## Vysvětlení zadávací dokumentace č. 7

<b>Zadavatel</b>	<b>Pardubický kraj</b>
sídlo:	Komenského náměstí 125, 532 11 Pardubice
zastoupený:	JUDr. Martinem Netolickým, Ph.D., hejtmánem
IČO/ DIČ:	70892822/ CZ70892822
profil:	<a href="https://zakazky.pardubickykraj.cz">https://zakazky.pardubickykraj.cz</a>
zástupce ve věcech technických:	<b>Ing. Jiří Kunt, Ph.D., oddělení přípravy a realizace investic</b>
<b>Zástupce pověřený organizací zadávacího řízení:</b>	<b>Mgr. Ing. Robert Hebký, advokátní kancelář</b> <a href="mailto:advokat@hebky.cz">advokat@hebky.cz</a>
IČO:	64010082
sídlo:	Václava Řezáče 315, PSČ 434 01 Most
<b>Název veřejné zakázky:</b>	<b>Obnova Winternitzových automatických mlýnů pro krajskou galerii</b>
<b>Druh zakázky / řízení:</b>	<b>stavební práce / nadlimitní zakázka / otevřené řízení</b>
<b>Zahájení řízení:</b>	dne <b>21.10.2019</b> odesláním Oznámení do VVZ

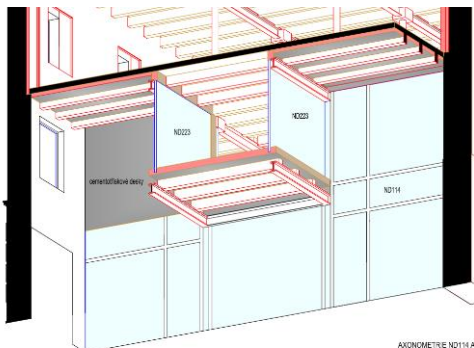
*„1/ v zadávacím VV je pod.pol.1353 a 1354 jsou zřejmě uvedeny nesprávné měrné jednotky a z kontroly výpočtů i (hrubě) nesprávné výměry.“*

K	310236241	Zazdívka otvorů pl do 0,09 m2 ve zdivu nadzákladovém	kus	1	0,00
1353			cíblami pálenými tl do 300 mm		726,135	
1354	K	612315201	Vápenná hrubá omítka malých ploch do 0,09 m2 na stěnách	kus	1	0,00
					726,135

*Např.:*

*1% z plochy SS01a (129,525m2) VV uvádí 14,392ks*

*1% z plochy SS01b (68,366m2) VV uvádí 7,596ks*

**Odpověď:** Položky jsou v pořádku. Způsob výpočtu je následující: 14,392 (ks) x 0,09 (plocha do 0,09m2) = 1,295 m2, což je 1% plochy.
